Einsprache

Verfahren zur Genehmigung einer Änderung des Betriebsreglements (Betriebsreglementsänderung 2014/2017 [BR 2014/2017])

a. Anpassung der FL80-Regel (Art. 18 Anhang 1)

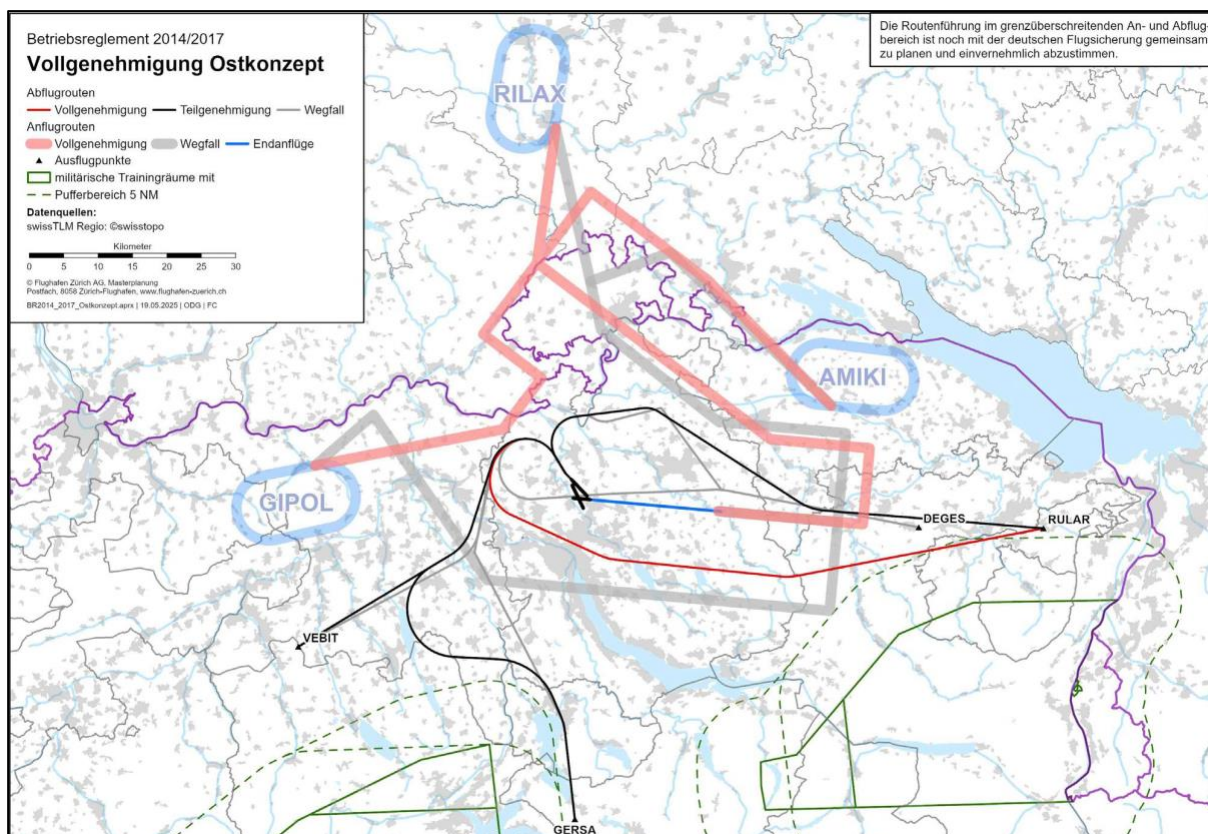
- 32 Die Erhöhung der unteren Grenze des Luftraums per 30. Juni 2011, in welchem Skyguide nach freiem Ermessen von den Standard-Routen abweichen darf, war eine wichtige Vorsorgemassnahme im Sinn von Art. 11 Abs. 2 USG, welche aus Lärmschutzgründen eingeführt wurde. Gemäss der Gesuchstellerin habe die Massnahme im Ostkonzept aber dazu geführt, dass im Nahbereich nach 22 Uhr dichter besiedelte Gebiete überflogen würden (vgl. Gesuch Betriebsreglementsänderung 2014/2017 [BR 2014/2017], S. 3 ff. sowie Gesuchsbeilage 1 und 3).

- 33 Die nun beantragte Möglichkeit, bei einer tieferen Höhe auf Anweisung der Flugsicherung von den Standard-Routen abzuweichen, erhöht in erster Linie die Kapazität des Flughafensystems.

- 34 Die Anpassung der FL80-Regel wird von den Einsprecherinnen im Grundsatz gleichwohl begrüsst – soweit diese dem Lärmschutz sowie der Sicherheit dient. Die Gesuchstellerin ist darauf zu behaften, dass in diesem Zusammenhang keine Erhöhung der Airport Slots beantragt wird. Zudem sind die im Gesuch gezeigten Kriterien in den Wortlaut des Reglements einzuflechten, und zu verlangen, dass in Anwendung der FL80-Regel keine Flugzeuge über die südlich des Flughafens Zürich gelegenen Gemeinden und damit über das Territorium der Einsprecherinnen geleitet werden. Eine davon abweichende Handhabung verletzt das umweltrechtliche Vorsorgeprinzip. Eine weitere Belastung des Südens mit lärm- und sicherheitstechnischen Nachteilen ist unzulässig (vgl. Ausführungen zum neuen Bisenkonzept, Ziff. IIB3.c hiernach).

b. Änderung der Flugrouten (Entflechtung Ost- und Südkonzept)

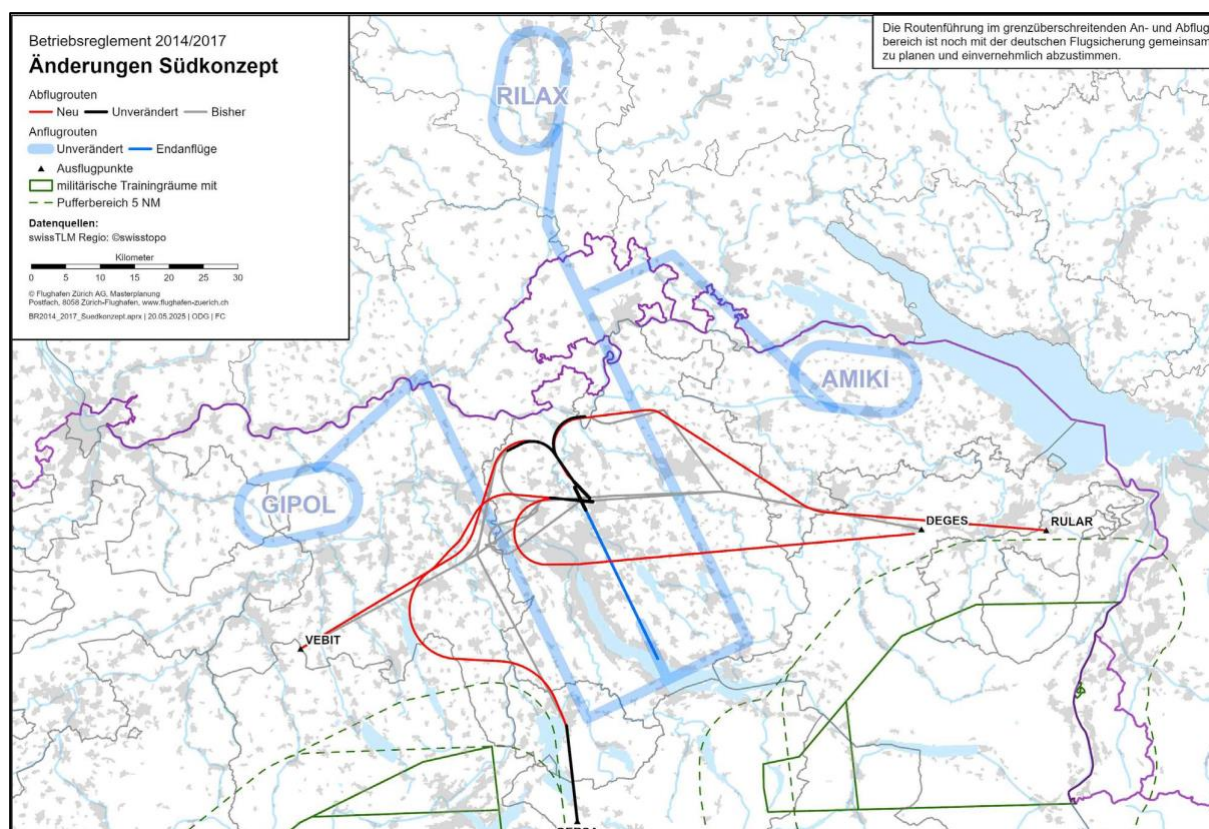
- 35 Das Ostkonzept gelangt während rund 20% der Betriebszeiten zum Einsatz. Mit den beantragten Änderungen sollen die Verkehrsströme von an- und abfliegenden Flugzeugen entflochten werden. Dies geschieht mit einer neuen Führung der Transitions, wodurch alle anfliegenden Flugzeuge von Norden auf die Piste 28 geführt werden. Die Hauptabflugroute Richtung Osten wird nach einer Linkskurve südlich vom Endanflug auf die Piste 28 ostwärts geführt. Für Zeiten mit wenig Abflugverkehr steht eine direktere Route Richtung Osten zur Verfügung. Die neuen Transitions führen über deutsches Hoheitsgebiet und stehen unter dem Vorbehalt der Genehmigung durch das deutsche Bundesaufsichtsamt für Flugsicherung (BAF) und der Anpassung der Deutschen DVO (vgl. Gesuch Betriebsreglementsänderung 2014/2017 [BR 2014/2017], S. 3 ff. sowie Gesuchsbeilage 3 und 6):

- 36 Auch das Südkonzept wird entflochten, was (nur) zu neuen Abflugrouten führt. Auch diese liegen näher zum Hoheitsgebiet der Einsprecherinnen. Gemäss Gesuch soll diese neue Abflugroute Richtung Osten mit Linkskurve, die südlich am Flughafen vorbeiführt, im Südkonzept kaum benützt werden, da sie den Endanflug auf die Piste 34 kreuzt. Die bestehenden Anflüge über die Südgemeinden bleiben gleich (vgl. Gesuch Betriebsreglementsänderung 2014/2017 [BR 2014/2017], S. 3 ff. sowie Gesuchsbeilage 3 und 6):

- 37 Diese Änderungen führen zu einer Zunahme von Flugbewegungen in unmittelbarer Nähe zum Hoheitsgebiet der Einsprecherinnen und damit zu stärkeren Lärmimmissionen auf die Bewohnerinnen und Bewohner. Indessen fehlen auch in diesem Zusammenhang sowohl im UVB als auch in der Fluglärmberechnung nachvollziehbare, detaillierte und klare Angaben zum Quantitativ der zu erwartenden Flugbewegungen über den Hoheitsgebieten der Einsprecherinnen und den dadurch verursachten Lärmimmissionen auf die Bewohnerinnen und Bewohner. Pauschal wird festgehalten, dass es im Süden zu höheren Belastungen durch Abflüge kommt.

- 39 Die angeblichen Sicherheitsinteressen lassen sich auf wirtschaftliche Interessen der Gesuchstellerin reduzieren. Risiken lässt sich im Rahmen der Kapazitätsplanung begegnen, ohne dass zu Lasten der Anwohner die Flugrouten geändert werden müssten. Wo die Gesuchstellerin argumentiert, die Sicherheit erhöhen zu wollen, geht es darum, die Kapazität zu erhöhen. Die Entflechtung zielt auf eine Kapazitätserhöhung bzw. auf die Vermeidung einer Kapazitätsverringerung ab. Eine weitere Belastung des Südens mit lärm- und sicherheitstechnischen Nachteilen ist aber unzulässig (vgl. Ausführungen zum neuen Bisenkonzept, Ziff. IIB3.c hiernach).
- 40 Die neue Abflugroute ist folglich – in dieser Form – nicht genehmigungsfähig, zwingend zu überarbeiten und es sind dabei auch Alternativen zu prüfen.

c. Ausnahmeregelung betreffend Mindesthöhe für vierstrahlige Flugzeuge beim Start auf Piste 32

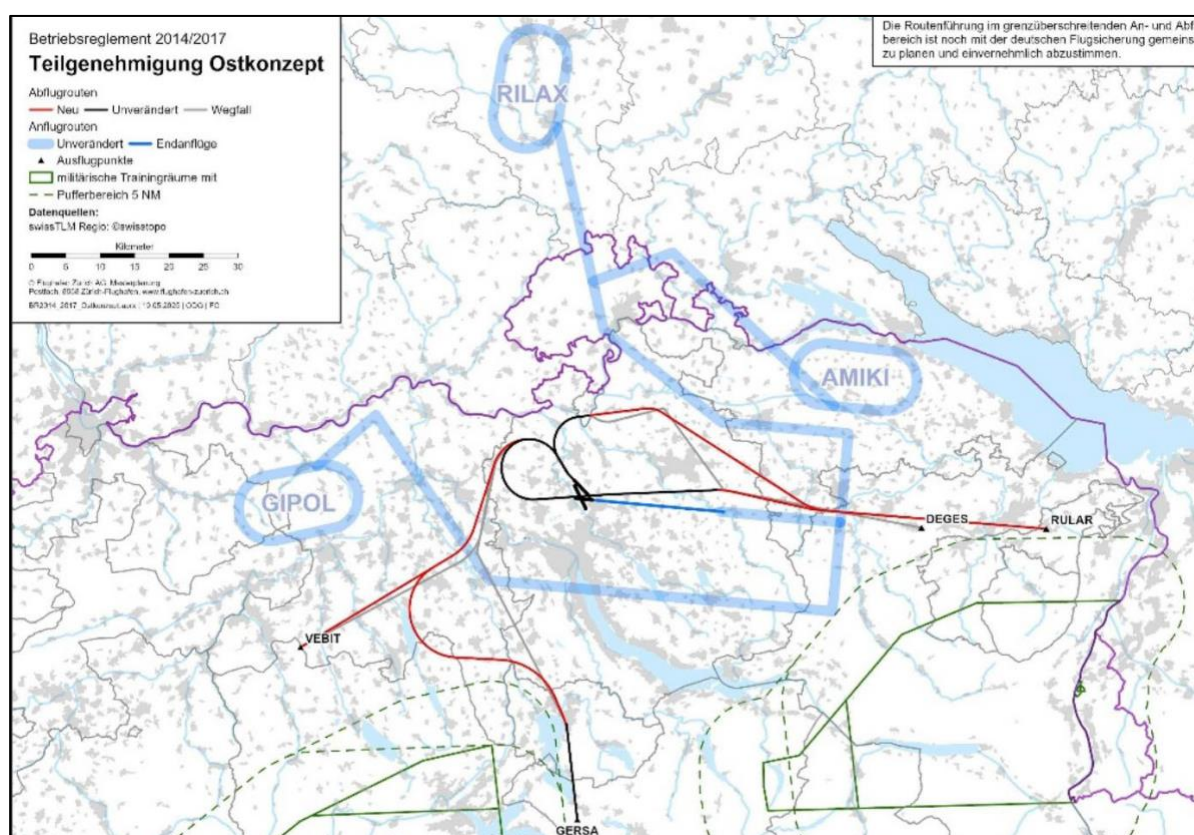
- 41 Mit einer Ausnahmeregelung für die Piste 32 könnten gemäss der Gesuchstellerin rund 75% aller schweren viermotorigen Langstreckenflugzeuge auf Piste 32 starten, womit Kreuzungen der Landepiste vermieden werden könnten. Auch gemäss Urteil des Bundesverwaltungsgerichts vom 7. September 2021 (A-3484/2018) führt die Massnahme jedoch zu einer wahrnehmbaren Zunahme der Lärmeinwirkungen und ermöglicht eine Erhöhung der Kapazitäten (Gesuch Betriebsreglementsänderung 2014/2017 [BR 2014/2017], S. 3 ff. sowie Gesuchsbeilage 3 und 6).

- 42 Unumstritten sind Massnahmen zur Vermeidung von Verspätungen erforderlich. Die Erwartungen des Fluglärmforum Süd sowie der Mitgliederstädte und -gemeinden des Fluglärmforum Süd sind klar: Die Massnahmen müssen sich effektiv auf den Verspätungsabbau auswirken, nachhaltig den Süden entlasten und dürfen nicht zu einem Kapazitätsausbau führen.
- 43 Einmal mehr zeigt die beantragte Massnahme, dass von der Gesuchstellerin einzig eine Kapazitätserhöhung angestrebt wird. Das ist unzulässig und die Massnahme ist nicht zu genehmigen.

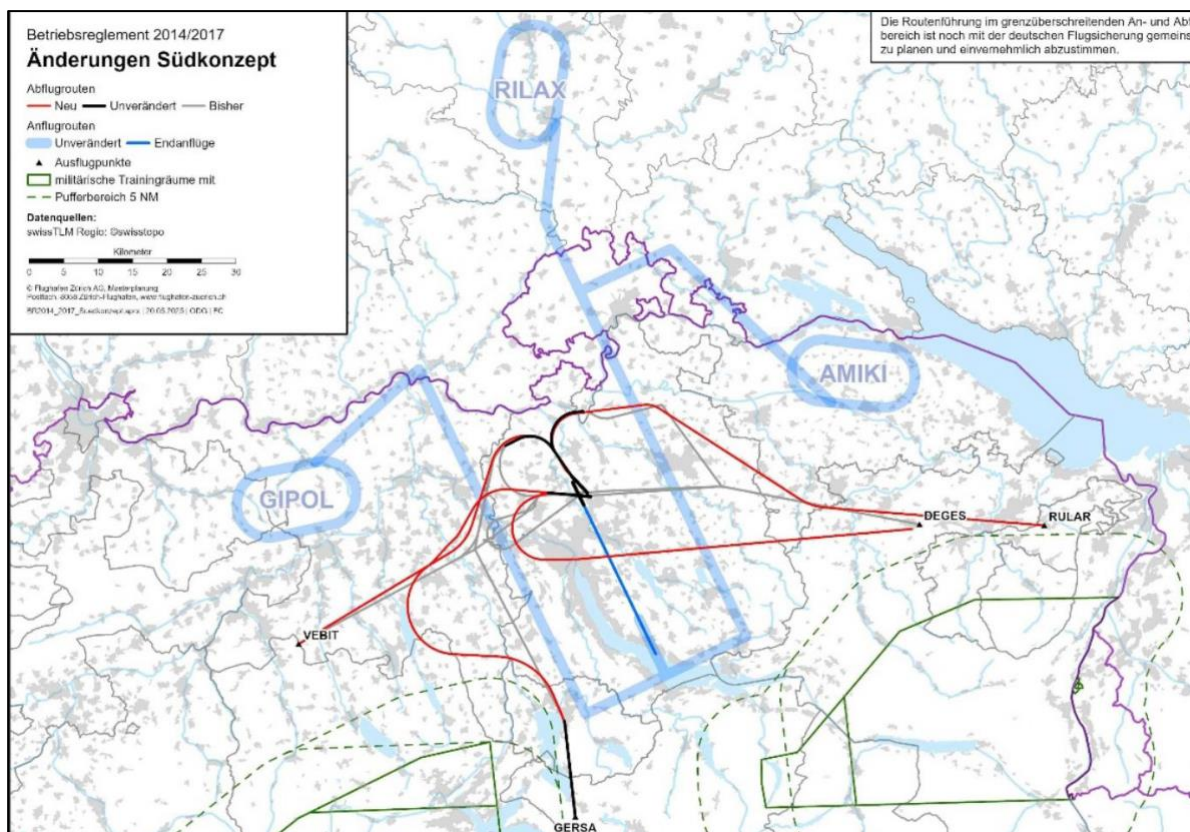
- 44 Hauptbestandteil des BR2014 bildet die Entflechtung des Ostkonzepts. Da die Anflugrouten derzeit nicht umgesetzt werden können, sollen bei einer Teilgenehmigung die Anflugrouten bestehen bleiben. Die Abflugrouten sollen auch bei einer Teilgenehmigung angepasst werden. Einzig die neu beantragten Abflugrouten von Piste 32 bzw. 34 mit Linkskurve in Richtung Osten, die neu weiter südlich geführt werden sollen, können aufgrund der mangelnden Separation mit der heutigen Anflugroute bei einer Teilgenehmigung nicht genehmigt werden (vgl. Gesuch Betriebsreglementsänderung 2014/2017 [BR 2014/2017], S. 10 ff. sowie Gesuchsbeilage 3):

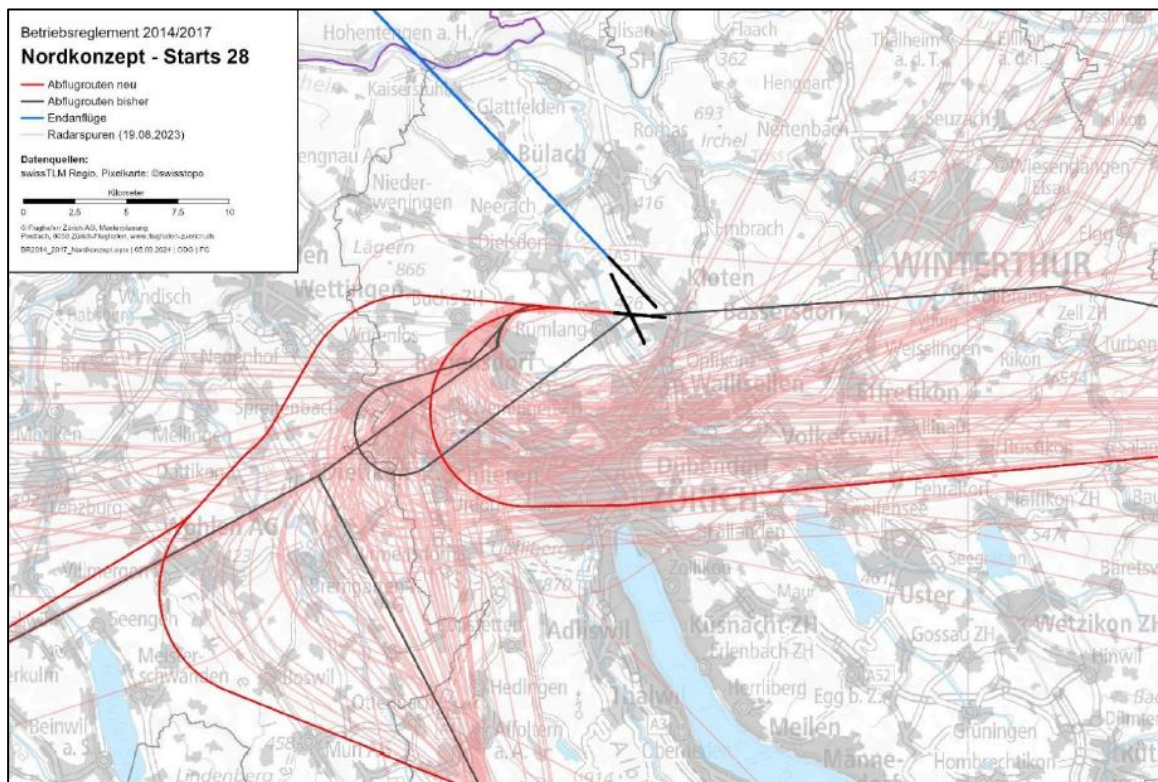
- 45 Die Route ab Start 32/34 links Richtung Osten wird im Südkonzept nicht benötigt. Das neue Südkonzept sieht unter Berücksichtigung der BR2014/2017-Routen wie folgt aus (vgl. Gesuch Betriebsreglementsänderung 2014/2017 [BR 2014/2017], S. 10 ff. sowie Gesuchsbeilage 3):

- 46 Bezüglich der neuen Abflugroute mit Linkskurve in Richtung Osten im Südkonzept wird auf die vorstehenden Ausführungen verwiesen (vgl. Ziff. IIB1.b hiervor). Eine weitere Belastung des Südens mit lärm- und sicherheitstechnischen Nachteilen ist unzulässig (vgl. hierzu die Ausführungen zum neuen Bisenkonzept, Ziff. IIB3.c hiernach).
- 47 Die Abflugroute ist in dieser Form nicht genehmigungsfähig, zwingend zu überarbeiten und es sind dabei auch Alternativen zu prüfen.

b. Abflugrouten ab Piste 16 mit erweiterter Linkskurve

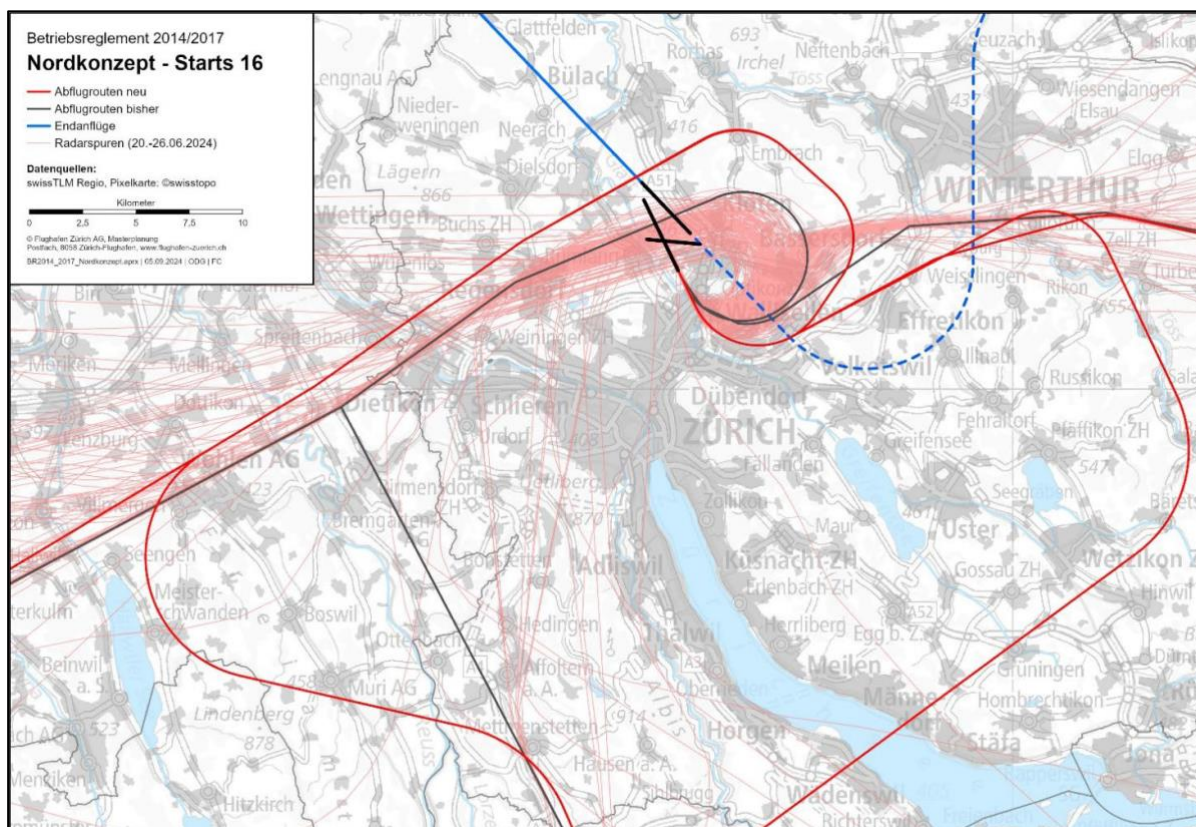
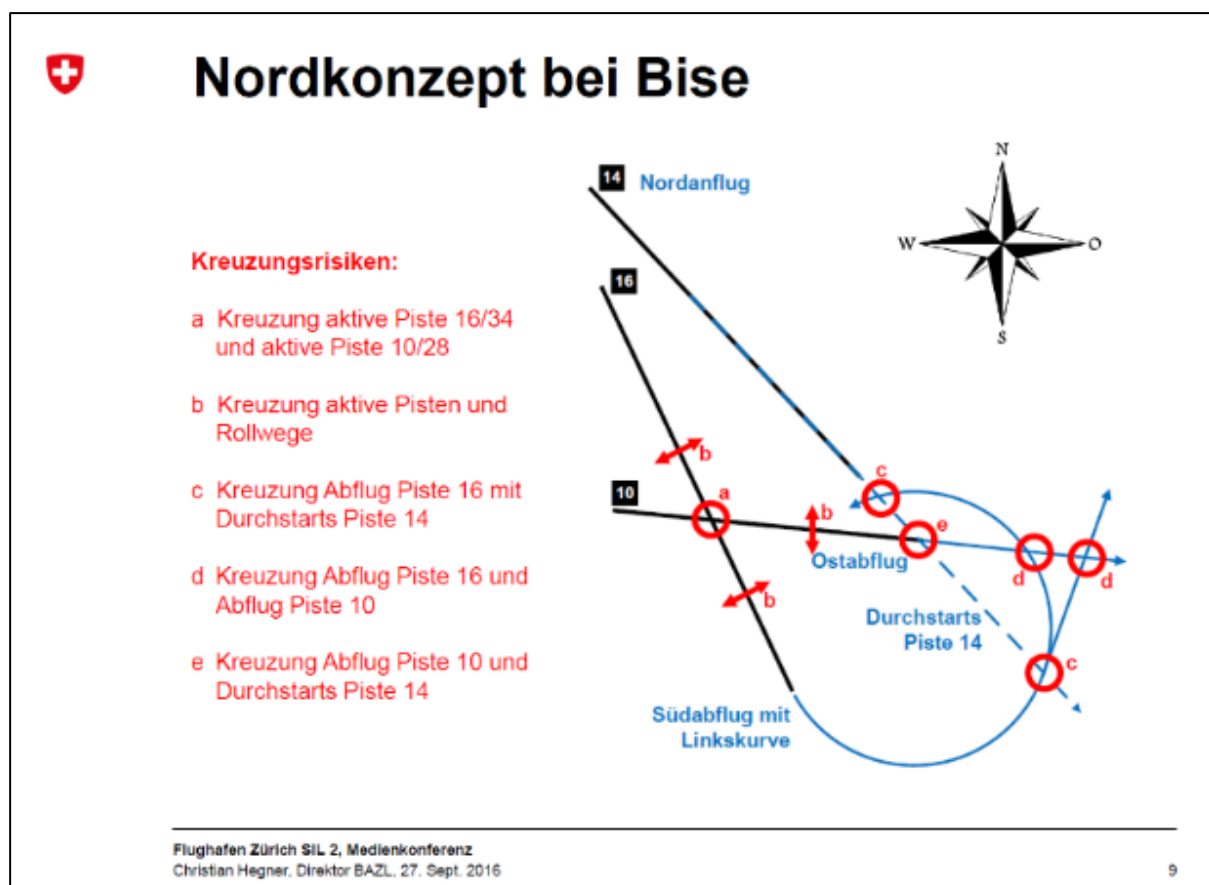
- 53 Neu sollen abfliegende Flugzeuge mit westlicher Destination weiter Richtung Osten geführt werden, um dann in einer weiten Linkskurve zurück über den Flughafen zu gelangen. Dadurch kann sichergestellt werden, dass die Flugzeuge vor dem Überfliegen vertikal von durchstartenden Flugzeugen separiert werden können. Damit kreuzen abfliegende Flugzeuge ab Piste 16 mit westlicher Destination den Durchstartkorridor, nur noch einmal unmittelbar nach dem Start. Dies eliminiert den kritischsten Kreuzungspunkt und reduziert die Komplexität (vgl. Gesuch Betriebsreglementsänderung 2014/2017 [BR 2014/2017], S. 18 ff. sowie Gesuchsbeilage 3):

- 54 Auch diese nominale Flugroute weist Streuungen auf und beinhaltet damit das erhebliche Risiko von zusätzlichen Flugbewegungen und Lärmbelastungen auf dem Hoheitsgebiet der Einsprecherinnen. Es ist auch schlichtweg nicht nachvollziehbar, weshalb der Kapazitätssteigerung derart mehr Gewicht beigemessen werden soll als dem Wohl und der Sicherheit der in einem der dicht besiedelten Gebiete in der Schweiz wohnhaften Bevölkerung.

Weder im Gesuch noch den dazugehörigen Beilagen finden sich umfassende Abklärungen zu den mit diesen Entflechtungsmassnahmen verbundenen Sicherheitsrisiken. Auch wenn diese Entflechtung sich im Rahmen des SIL bewegen sollte, hat die konkrete Festlegung der An- und Abflugrouten im Rahmen des Betriebsreglements und nicht auf Stufe des SIL zu erfolgen. Von daher ist erst im Rahmen des Verfahrens auf Genehmigung des Betriebsreglements eine umfassende Interessenermittlung und -abwägung der Statthaftigkeit eines geplanten Abflugregimes zu prüfen.

- 55 Eine weitere Belastung des Südens mit lärm- und sicherheitstechnischen Nachteilen ist jedenfalls unzulässig (vgl. hierzu die Ausführungen zum neuen Bisenkonzept, Ziff. IIB3.c hiernach).
- 56 Die Abflugroute ist in dieser Form nicht genehmigungsfähig, zwingend zu überarbeiten und es sind dabei auch Alternativen zu prüfen.
